1. INFORMACIÓN DE REFERENCIA

1.1 CONCEPTO TÉCNICO No. CT:	**7724**
1.2 ÁREA:	Análisis y Mitigación del Riesgo
1.3 COORDINACIÓN:	Estudios y Conceptos Técnico
1.4 REFERENCIA CRUZADA RADICADO FOPAE:	2014ER15168
1.5 RESPUESTA OFICIAL No.	RO-73269

2.1 SOLICITANTE:	Arq. Patricia Rentería Salazar – Curaduría Urbana No.4
2.2 PROYECTO:	Cas Luis Abraham Manrique Robayo
2.3 LOCALIDAD:	4 – San Cristóbal
2.4 UPZ:	51 – Los Libertadores
2.5 BARRIO O SECTOR CATASTRAL:	Santa Rita Sur Oriental
2.6 DIRECCIÓN:	Carrera 5 A Este No.48 D – 08/10 Sur Carrera 5 Bis Este No.50 A – 10 Sur (**)
2.7 CHIP:	AAA0005XYWF
2.8 MANZANA CATASTRAL:	19
2.9 PREDIO CATASTRAL:	14
2.10 ÁREA (Ha):	0.0090 (*)
2.11 FECHA DE VISITA:	Septiembre 10 de 2014

Fotografías 1 y 2. Predio donde se desarrollará el proyecto de la Carrera 5 Bis Este No.50 A – 10 Sur, en el sector catastral Santa Rita Sur Oriental de la localidad de San Cristóbal, así mismo, se observa la Carrera 5 Bis Este, la cual sirve de acceso al predio.

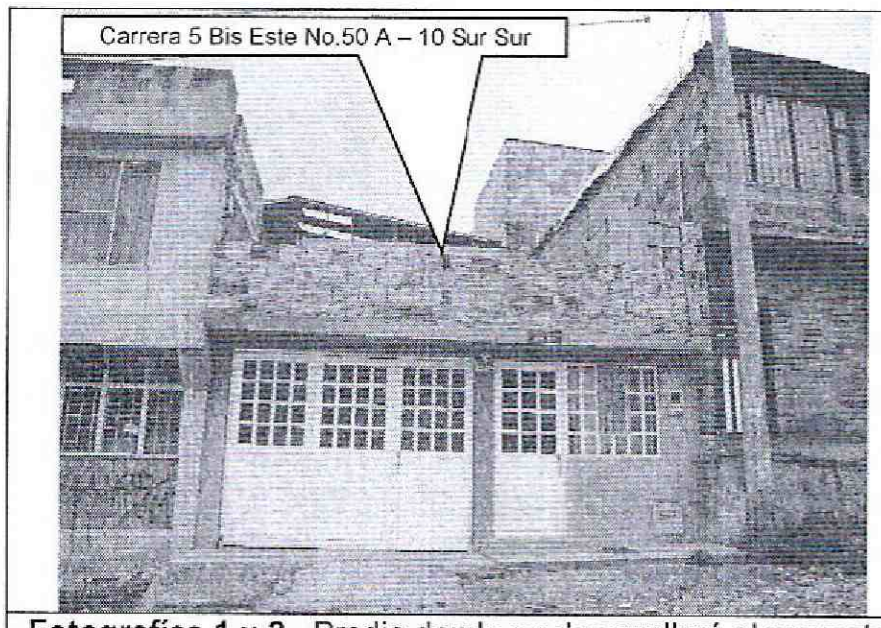
En el momento de la visita, en el predio objeto del presente concepto técnico, se encontró una edificación en etapa de construcción, la cual se encuentra a nivel de mampostería y estructura del primer piso; por otra parte, no evidencian fallas de tipo estructural, ni daños que permitan inferir la presencia de procesos de inestabilidad geotécnica activos de carácter local dentro del área del proyecto. Sin embargo, con el fin de preservar las construcciones existentes, se recomienda para la construcción del proyecto, realizar análisis de estabilidad de las intervenciones de tal forma que se garanticen factores de seguridad no solo para el proyecto sino para las construcciones e infraestructura adyacente.

Es importante anotar, que en el momento de la visita no se observaron procesos de remoción en masa activos de carácter local ni general del terreno, ya que no se encontraron evidencias de ellos en la zona de influencia del proyecto.
